**Vyjádření k realizaci stavby (novostavba/stavební úpravy stávajícího objektu/změna stavby/dodatečné stavební povolení stavby/změna účelu užívání objektu) při využití stávajících přípojek bez nutnosti jejich úprav**

**Dyja Břeclav PB ř km 20,900 - 21,700 oprava protipovodňové zidky**

## Vyjádření k existenci sítí a zařízení v majetku a provozování společnosti Vodovody a kanalizace Břeclav, a.s.

Příloha: situace

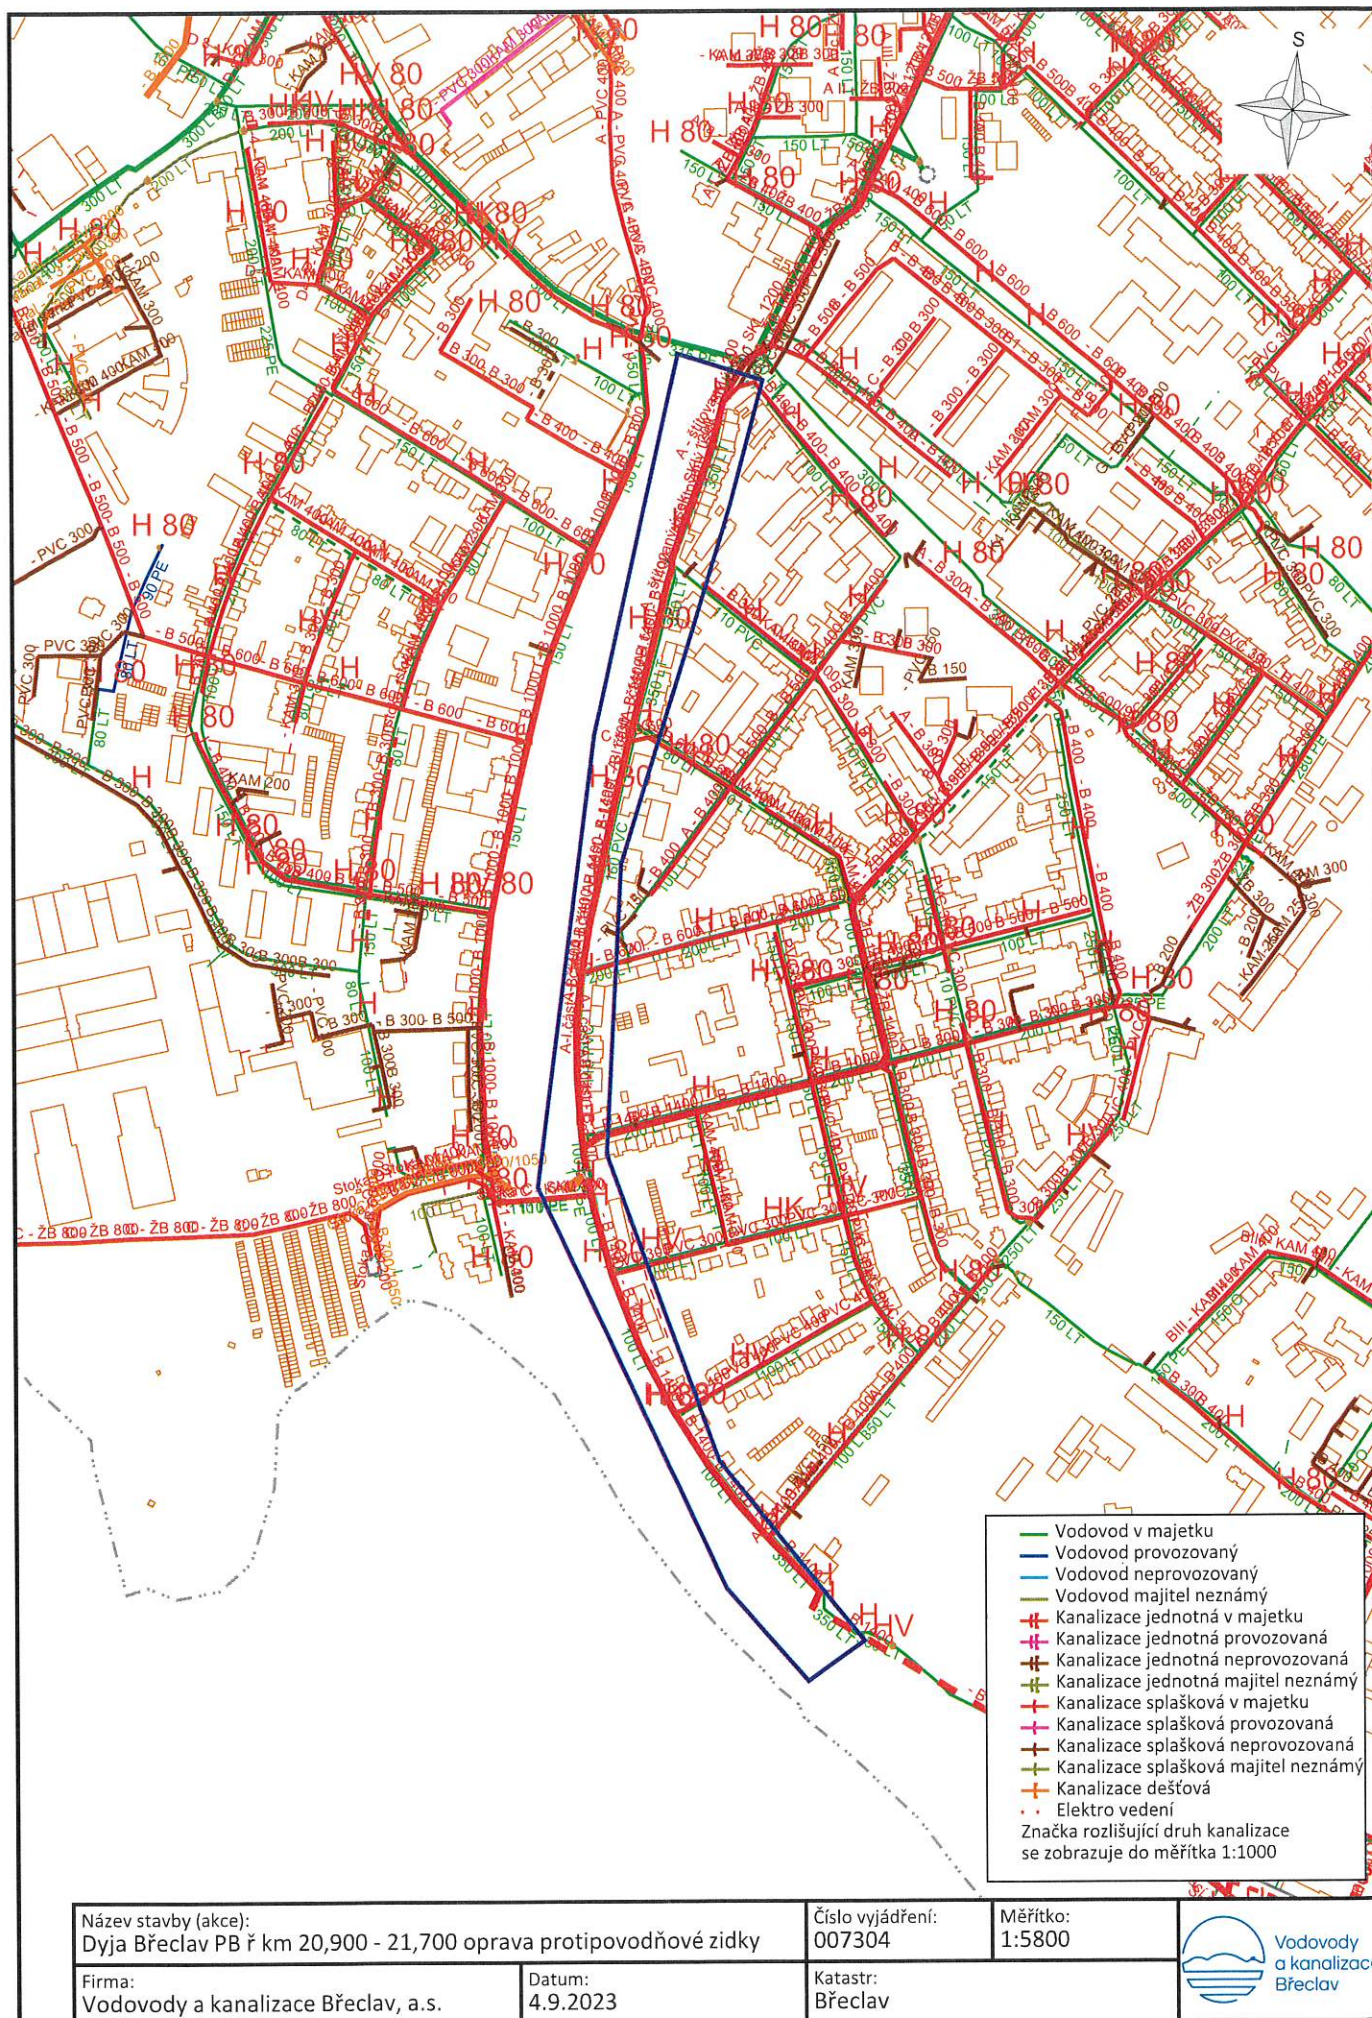
Ve vyznačeném území se nachází vodohospodářská zařízení vč. ochranného pásma, případně další zařízení v provozování či majetku společnosti Vodovody a kanalizace Břeclav, a.s. Jejich orientační umístění je zakresleno v příložené situaci. Přesné vytyčení je možno objednat na tel. číslech 519 304 671, 519 304 672 nebo na e-mailu: hajkova@vak-bv.cz

Hranice ochranného pásma jsou vymezena vodorovnou vzdáleností od vnějšího líce stěny vodovodního potrubí nebo kanalizačních stok na každou stranu

- a) u vodovodních řadů a kanalizačních stok do průměru 500 mm včetně - 1,5 m,
- b) u vodovodních řadů a kanalizačních stok nad průměr 500 mm - 2,5 m,
- c) u vodovodních řadů a kanalizačních stok o průměru nad 200 mm, jejichž dno je uloženo v hloubce větší než 2,5 m pod upraveným povrchem, se vzdálenost podle písmene a) nebo b) od vnějšího líce stěny potrubí zvyšuje o 1,0 m.

V ochranném pásmu nelze provádět zemní práce, výsadbu dřevin, terénní úpravy a budovat stavby a konstrukce trvalého nebo dočasného charakteru bez souhlasu VaK Břeclav, a.s. Při křížení a souběhu vodovodů a kanalizací s ostatními inženýrskými sítěmi musí být dodrženy minimální vzdálenosti dle ČSN 73 6005 (prostorové uspořádání sítí technického vybavení).
